Rapport de l'Inspection des installations classées

Visite d'inspection du 09/03/2022

PORCHER INDUSTRIES

Nom du point de contrôle : Bassin de confinement (2022-mars/3)

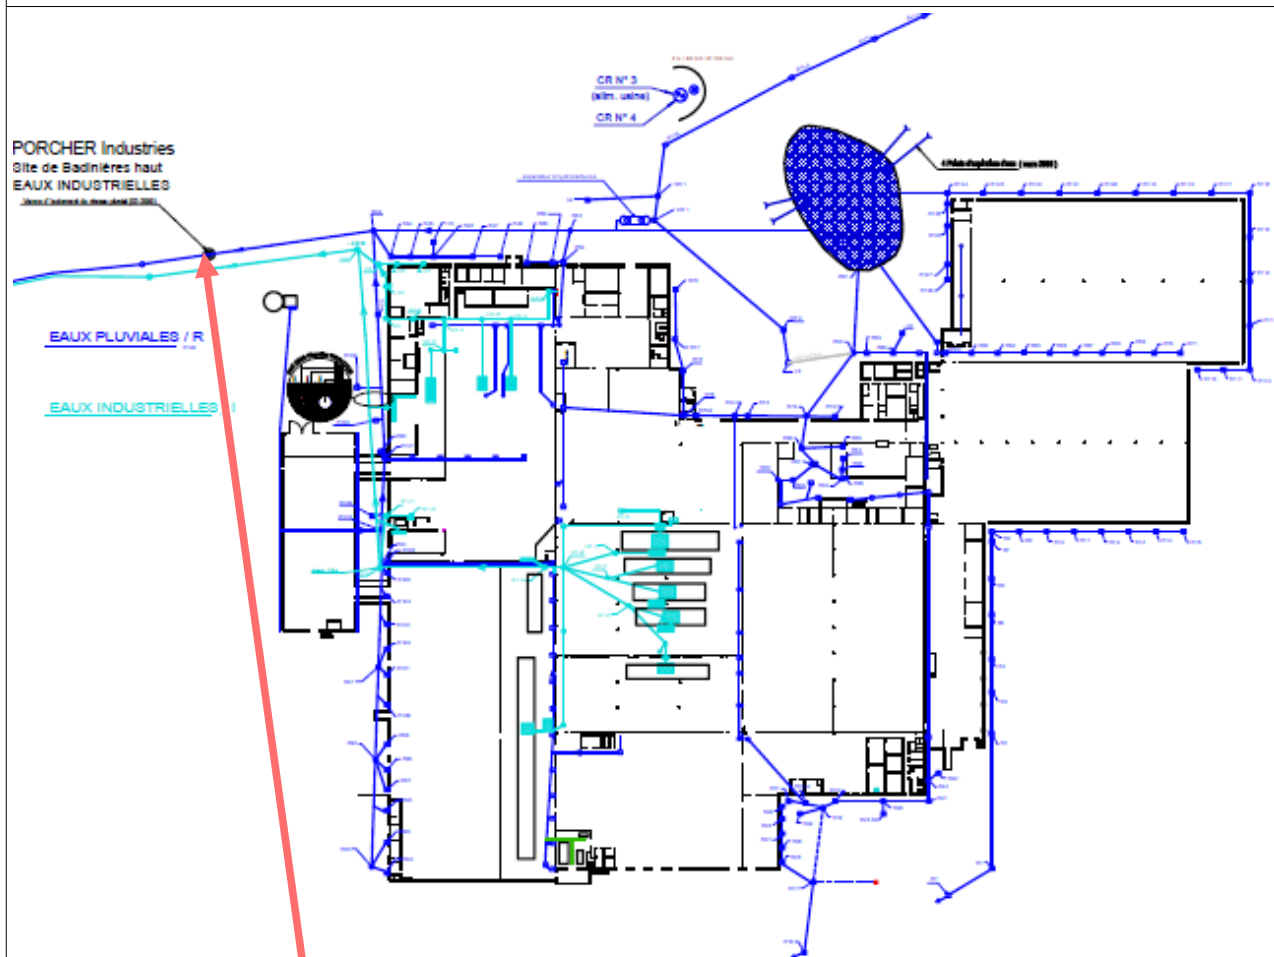
Référence réglementaire : Arrêté Préfectoral du 13/12/2012, article 4.3.11
Thème(s) : Risques accidentels, Volume bassin de confinement+ modalités fermeture automatique+essais
Prescription contrôlée : Volume du bassin de confinement 2700m3 à justifier + modalités fermeture automatique/type de confinement+entretien moyens de confinement
Constats : Un volume de 2700m3 pour confiner les eaux d'extinction d'un éventuel sinistre est prescrit à l'article 4.3.11 de l'AP 13/12/12. Ce volume n'existe pas. Ce n'est pas acceptable. L'IIC propose de rappeler par voie d'arrêté préfectoral de mise en demeure la prescription précitée. A ce jour seule la voirie VL et une partie de la voirie PL fait l'objet d'un mode de confinement au regard de la topographie locale. Les volumes de rétention VL (420 m3) et PL (720 m3) ont été calculés par la société SURFALP dans le cadre de l'étude de danger de la demande d'autorisation d'exploiter de 1999. Ils devront faire l'objet d'une nouvelle étude pour être prise en compte dans le calcul de la capacité totale à confiner. Une vanne guillotine manuelle est actionnable grâce à un clé en T pour confiner ces volumes. Cette vanne est située en dehors des limites de propriété de l'établissement. La clé en T est facilement accessible dans un atelier de maintenance dont une des issues de secours ouvre vers le parking VL. PORCHER INDUSTRIE réalise l'entretien de cette vanne guillotine (Facture OSIS du 22/10/21). Selon M. PONSARD Frédéric (technicien de maintenance), qui accompagne le prestataire, l'entretien comprend l'ouverture et la fermeture complète . Selon notre observation sur site, la pente naturelle du terrain est à l'opposé du confinement partiel du site (parking VL) ce qui contribuerait à générer une pollution du milieu par ruissellement vers la RN85 Lors de l'inspection, l'IIC et les représentants de PORCHER INDUSTRIE ont conclu d'une part que l'article 4.3.11 de l'AP 13/12/12 n'est pas respecté, et d'autre part qu'en première intention un délai de 20 mois semblait suffisant pour consulter des prestataires compétents (1) pour apprécier la pertinence du volume prescrit à l'aulne des guides D9 et D9A, et (2) pour définir et réaliser le chantier qui impacte la voirie (modifications de réseaux enterrés + pente naturelle à prendre en compte).

Type de suites proposées : Avec suites
Proposition de suites : Mise en demeure, respect de prescription
